Gemeinde Altenbeken

Verwaltungsvorlage

BA/031/10

Betreff: Planungen der Gemeinde Altenbeken i.S. "Windenergie"

5.1. Antrag des Herrn Friedhelm Böger, Dr.-Pieper-Straße 4, 33175 Bad Lippspringe, auf Errichtung und Betrieb einer Windkraftanlage Typ ENERCON E-82 mit 2.300 kW Leistung und einer Nabenhöhe von 108,38 m (Baugrundstück: Gemarkung Schwaney, Flur 1, Flurstück 97)

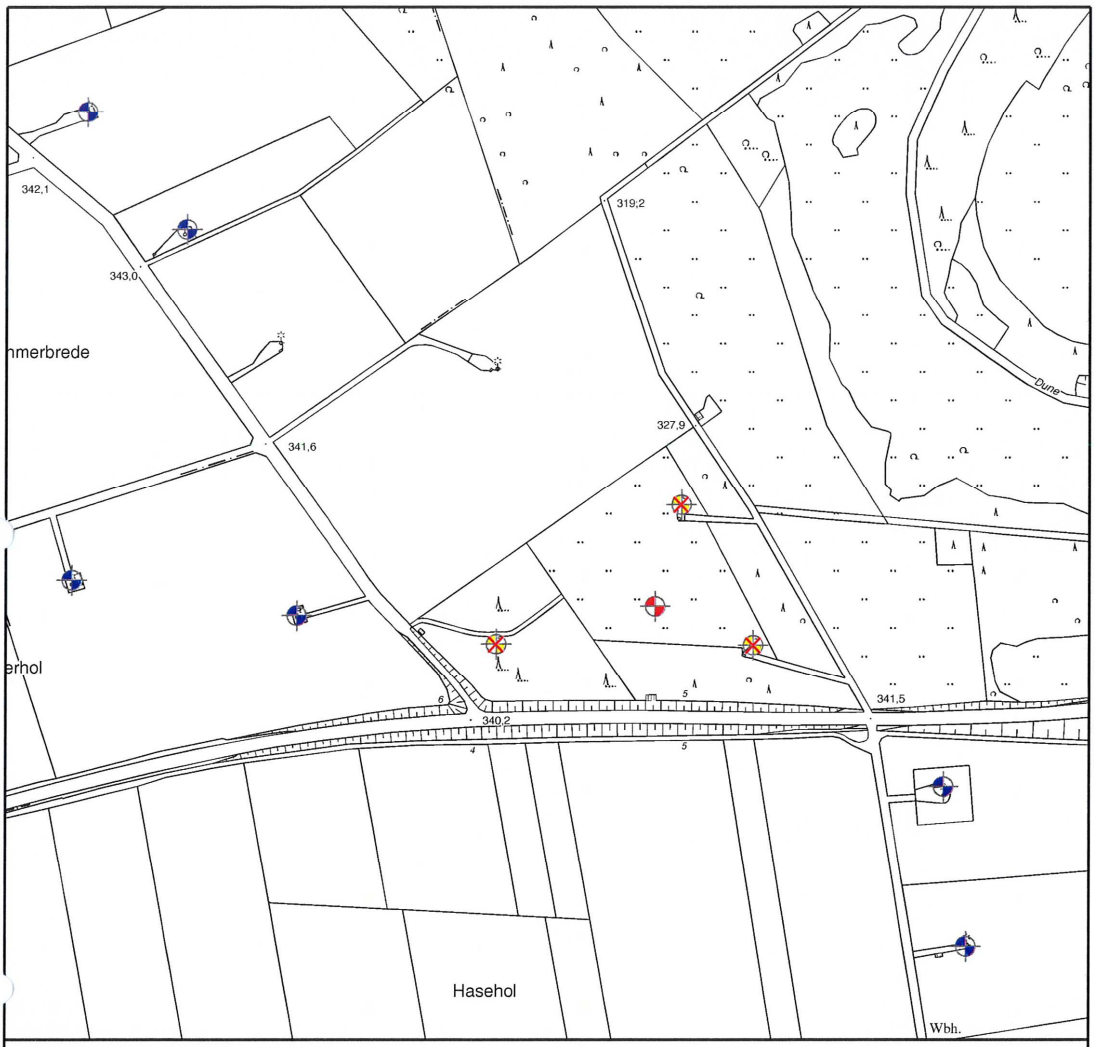
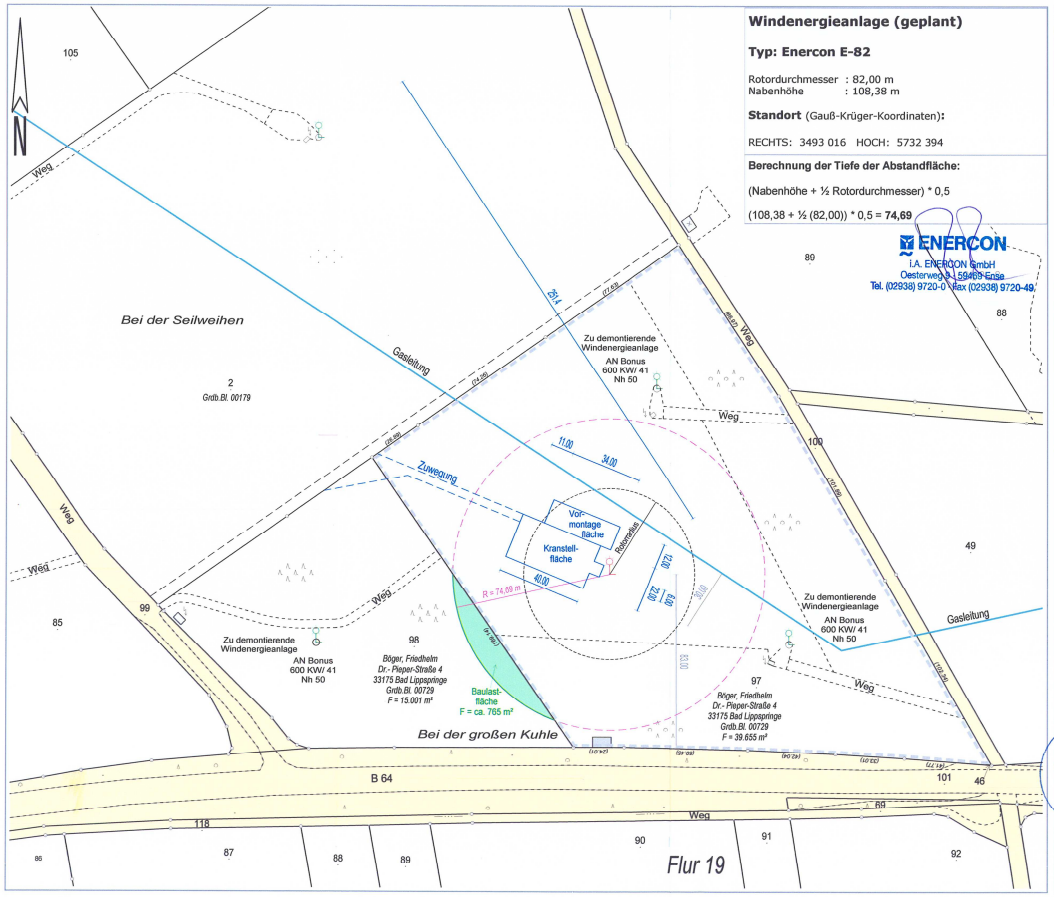
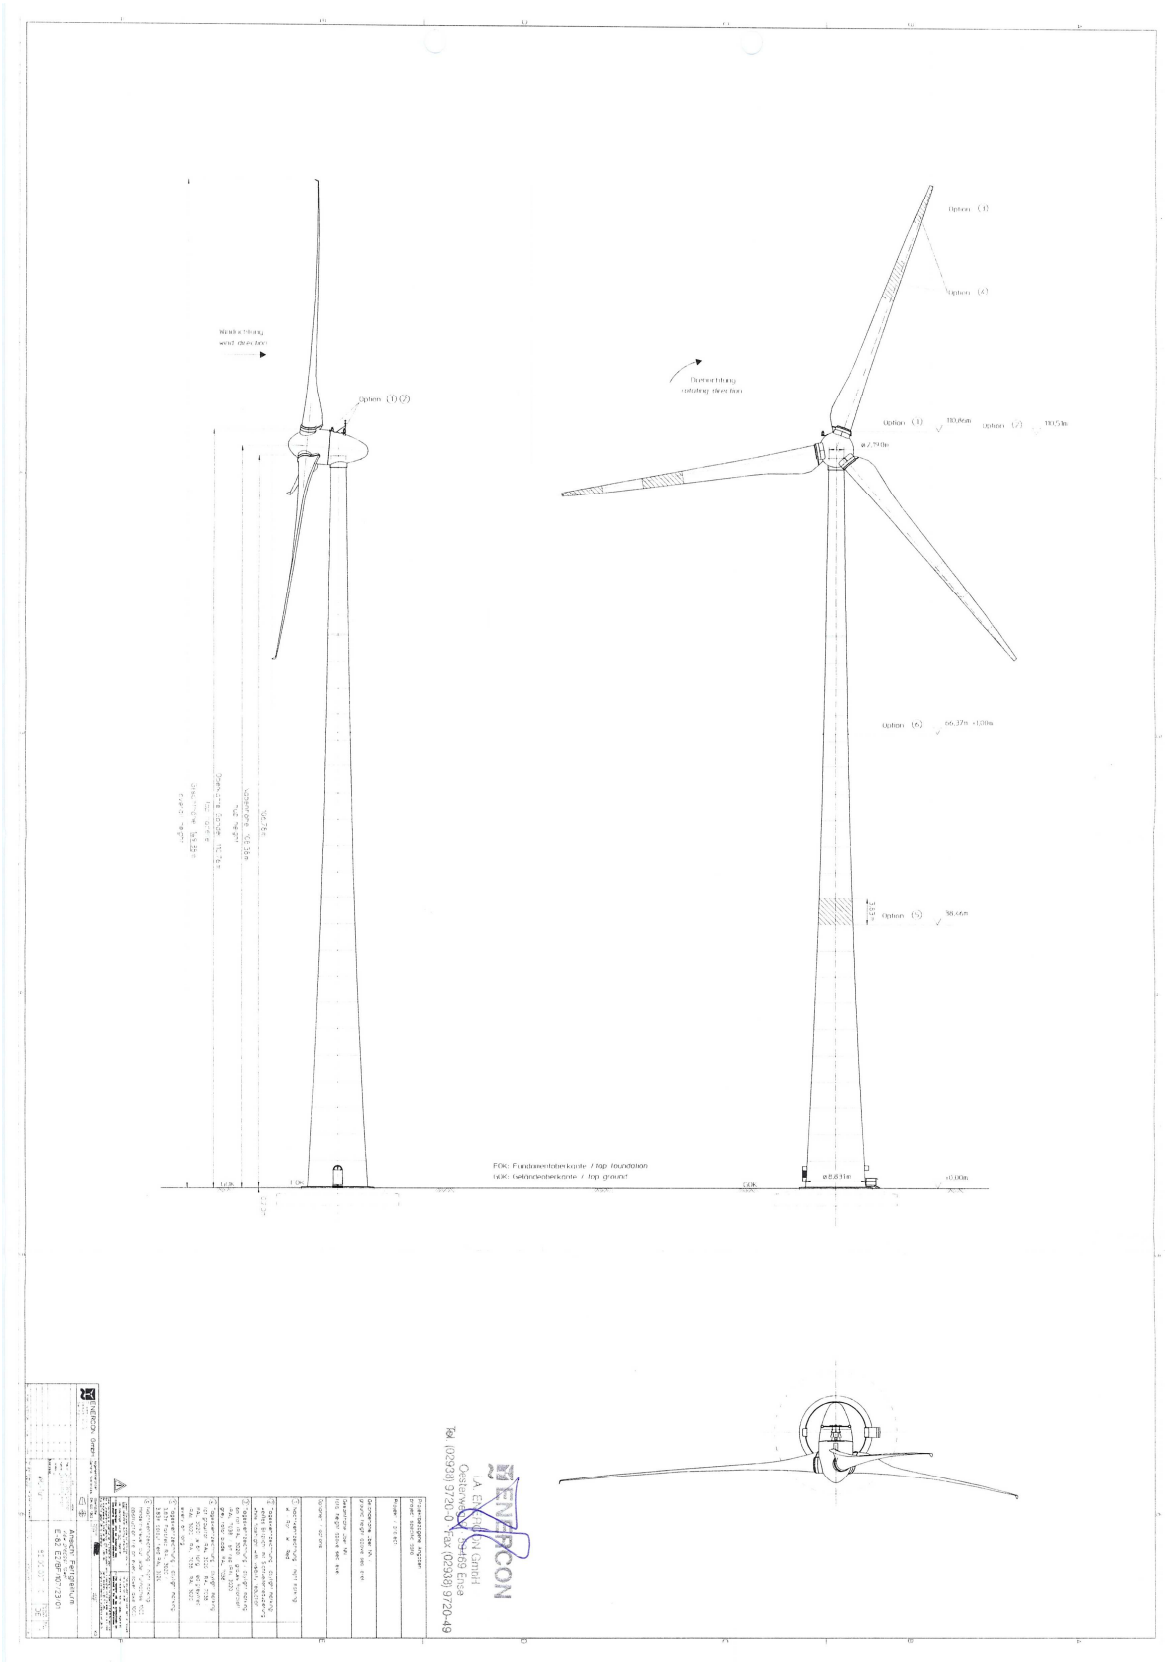
Die geplante Anlage wird eine Gesamthöhe von 149,38 m haben. Mit dem Neubau und Betrieb der beantragten WEA sollen drei Anlagen repowered (demontiert) werden. Die zu demontierenden drei Anlagen sind WEA des Typs AN Bonus 600 / 41 mit einer Nennleistung von jeweils 600 kW, einer Nabenhöhe von 50 m und einem Rotordurchmesser von 41 m (Gesamthöhe jeweils 70,5 m). Der geplante Standort der neuen Anlage befindet sich leicht außerhalb der im Rahmen der 6. Änderung des Flächennutzungsplanes im Jahre 1994 ausgewiesenen Windvorrangzone. Gem. dem bauleitplanerischen Konzept wird sich der Standort zukünftig voraussichtlich innerhalb einer Windvorrangzone befinden.

Die Verwaltung wird beauftragt das Einvernehmen gem. § 36 Baugesetzbuch zu erteilen. Die Einvernehmenserteilung erfolgt unter dem Vorbehalt, dass die drei 600 kW-Anlagen demontiert werden und dass der Standort der beantragten neuen Anlage so verschoben wird, dass er innerhalb der rechtskräftig ausgewiesenen Windvorrangzone liegt. Für den Fall, dass keine Verschiebung des geplanten Standortes seitens des Antragstellers erfolgt, wird die Verwaltung beauftragt die Zurückstellung des Baugesuches gem. § 15 Abs. 3 Baugesetzbuch bei der Baugenehmigungsbehörde zu beantragen.

5.2. Antrag der Buker Windkraft GmbH & Co. KG, Teichweg 6, 33100 Paderborn, auf Errichtung und Betrieb einer Windkraftanlage Typ ENERCON E-82 mit 2.000 kW Leistung und einer Nabenhöhe von 108,38 m (Baugrundstück: Gemarkung Buke, Flur 2, Flurstück 29)

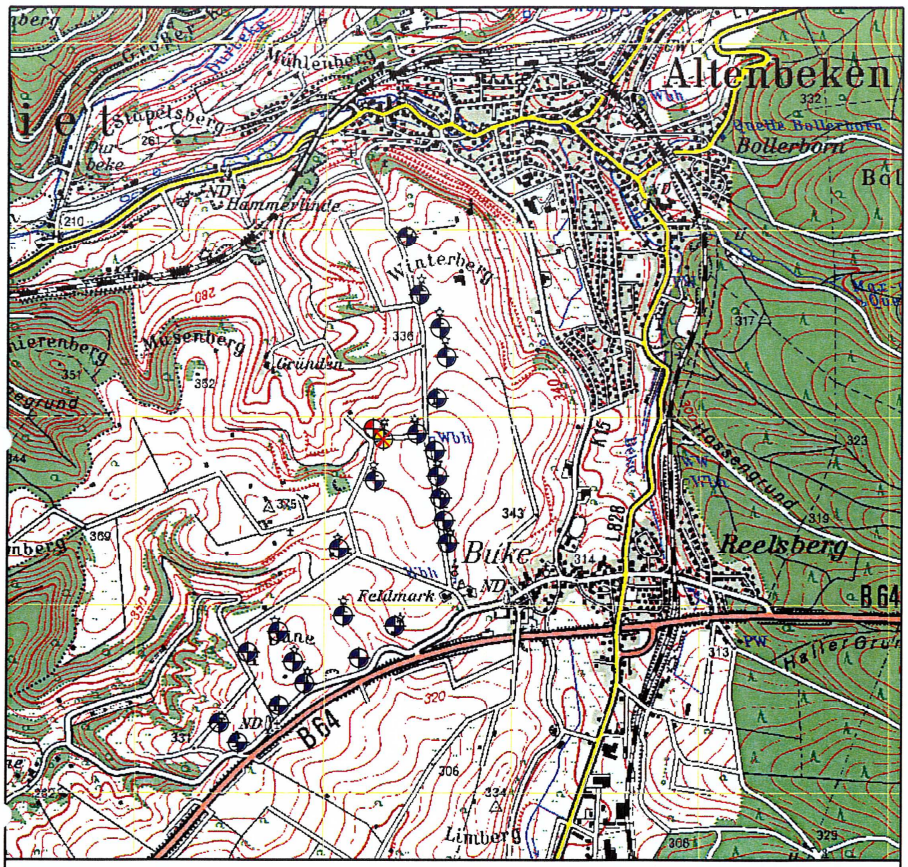
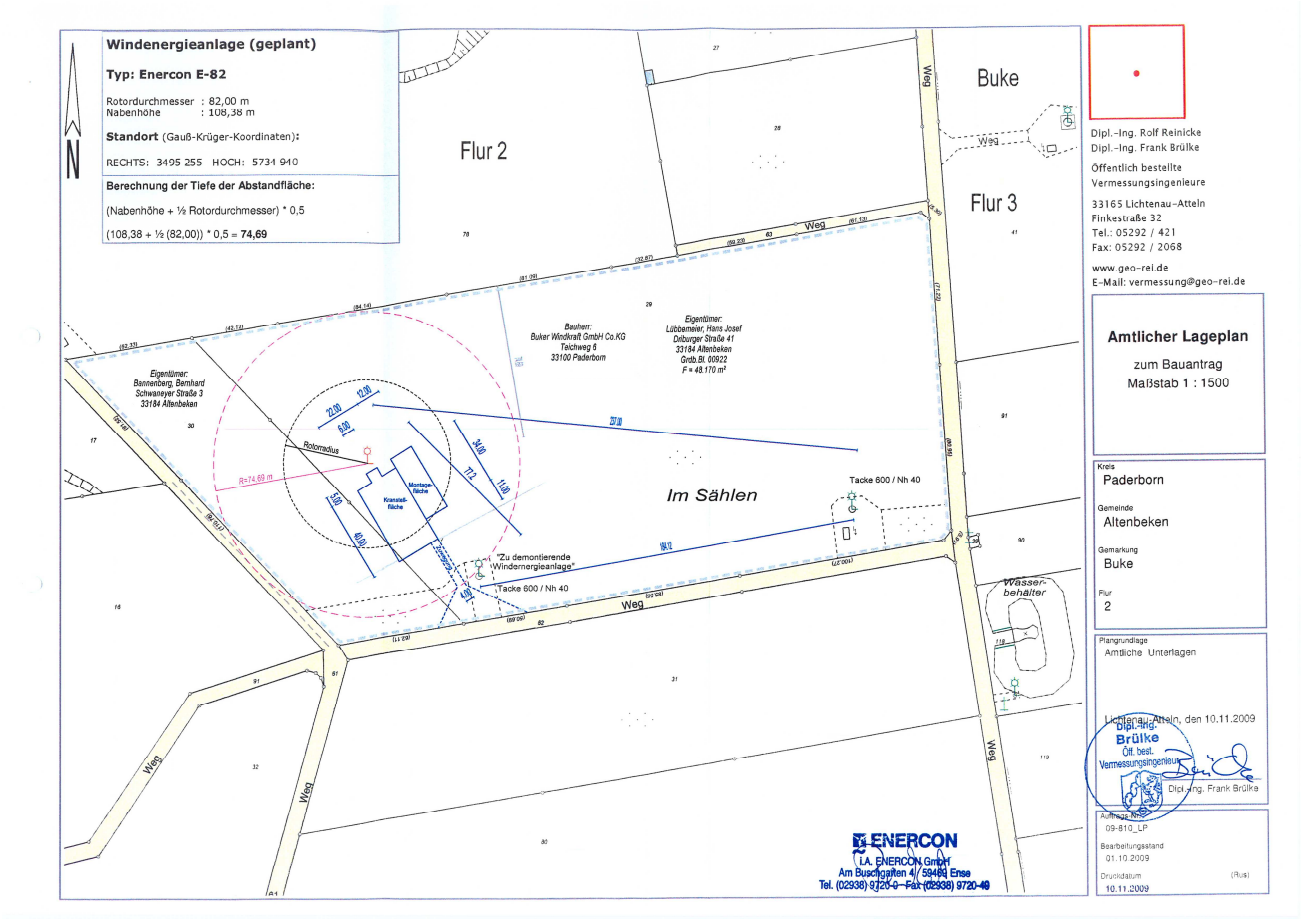
Der beantragte Standort der neuen Anlage befindet sich außerhalb der im Rahmen der 6. Änderung des Flächennutzungsplanes der Gemeinde Altenbeken im Jahre 1994 ausgewiesenen Windvorrangzonen. Das Bauvorhaben ist deshalb an dem beantragten Standort nicht zulässig. Der Antrag wurde zwischenzeitlich zurückgenommen. Es ist nicht auszuschließen, dass der Antragsteller im Rahmen eines neuen Antrages den Standort der geplanten Anlage so weit nach Osten verlagert, dass sich der Standort innerhalb der im Jahre 1994 ausgewiesenen Windvorrangzone befindet. Da für diesen Bereich noch offenen Fragen im Zusammenhang mit der Landschaftsschutzgebietsverordnung bestehen (siehe Ausführungen unter 4.2) würde die Verwaltung eine entsprechende Neubeantragung zum Anlass nehmen, das Baugesuch gem. § 15 Baugesetzbuch zurückstellen zu lassen.

Entfällt (Antrag wurde zurückgezogen)
